# **PREFECTURE des DEUX-SEVRES**

Communes d'IRAIS et d'AVAILLES-THOUARSAIS

portant sur la demande d'autorisation environnementale présentée par la SAS FERME EOLIENNE d'IRAIS relative à un projet d'exploitation d'un parc éolien comportant sept éoliennes sur les communes d'IRAIS et AVAILLES-THOUARSAIS

# **PROCES VERBAL DE SYNTHESE**

## Les busards

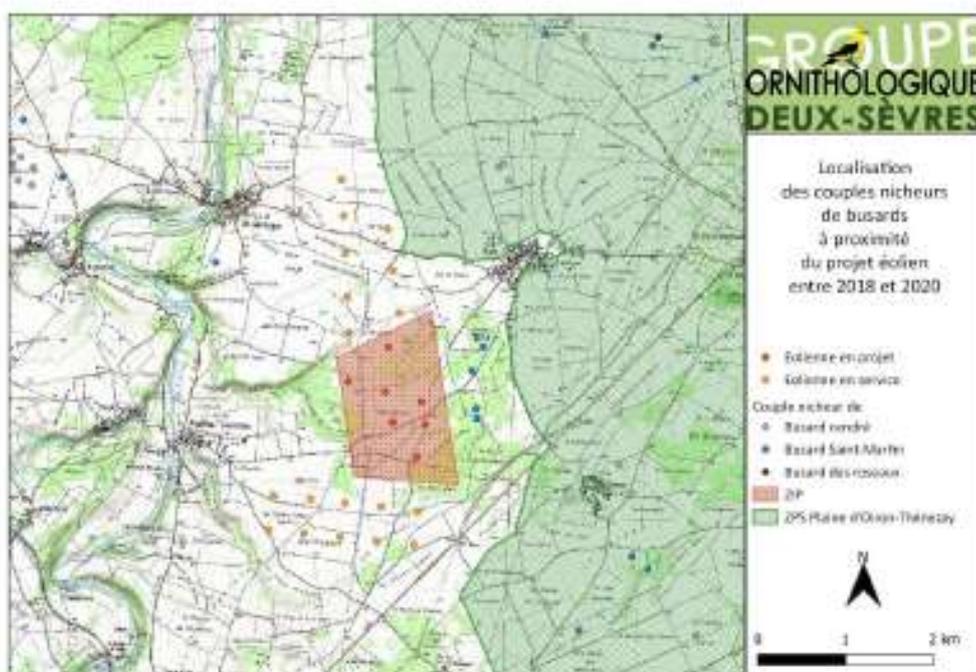
L'étude d'impact montre la présence d'un couple de Busard cendré et d'un couple de Busard Saint-Martin à l'intérieur même de la ZIP. Il s'agit vraisemblablement d'oiseaux nicheurs locaux de la ZPS ou de la ZNIEFF pour le Busard cendré et d'un des 3 couples nicheurs connus dans les boisements autour de la ZIP. Ces 2 espèces sont réputées être sensibles à l'éolien notamment en période de reproduction. En effet, quand la nichée peut échapper à la prédation et/ou aux travaux agricoles, les jeunes peuvent être victimes de collision avec les éoliennes, peu de temps après leur envol, lors de leur apprentissage du vol. La mortalité induite entraîne une baisse du taux de reproduction ce qui ne permet plus le renouvellement des adultes nicheurs et la population nicheuse diminue avant de disparaître.

La présence de ce projet, à proximité immédiate, de ces couples nicheurs de busards entrainera certainement leur disparition.

### Sur l'avifaune de plaine

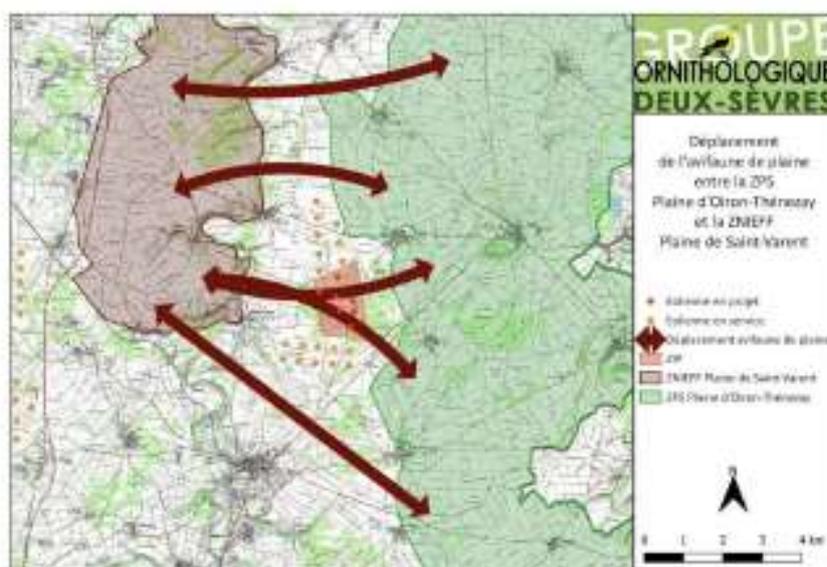
Comme le montre la carte ci-dessous, plusieurs zones de passages peuvent être empruntées par les oiseaux des plaines céréalières, autour des parcs existants, qui ont certainement déjà contraint leurs déplacements. La présence d'un 3<sup>ème</sup> parc au milieu constituera une grave entrave au déplacement de ces espèces en période de reproduction et d'hivernage, les obligeant à contourner l'ensemble des éoliennes au cours de leur prospection alimentaire. L'énergie consacrée à éviter cette zone sera autant d'énergie perdue pour nourrir la nichée en période de reproduction et survivre en période hivernale.

### Sur la trame boisée

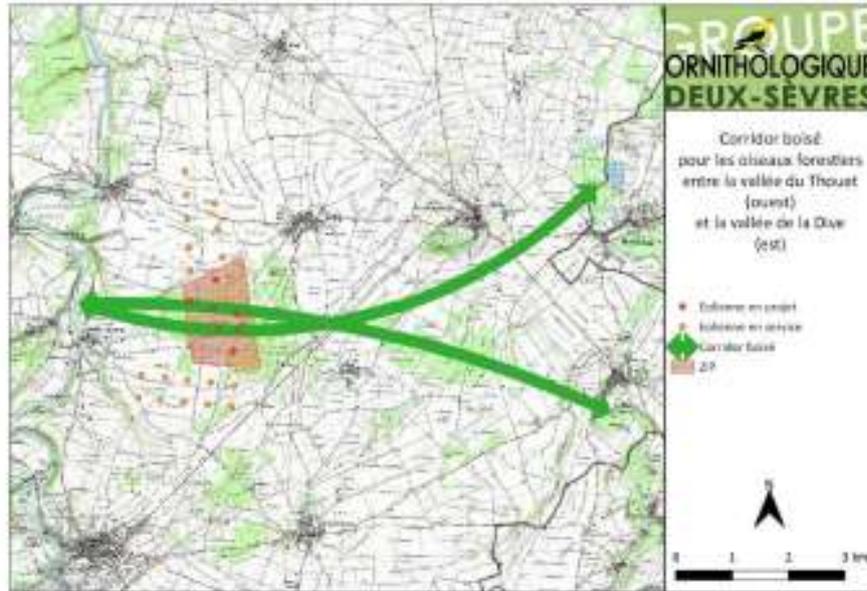
Actuellement, les 2 projets éoliens existants se situent de part et d'autre du corridor boisé reliant les vallées boisées également du Thouet à l'ouest et de la Dive à l'est, malgré quelques courtes interruptions. L'implantation d'un 3<sup>ème</sup> parc au milieu coupera ce corridor et constituera une entrave majeure aux déplacements des espèces forestières d'oiseaux, avec une possibilité de report limité sur quelques rares boisements.
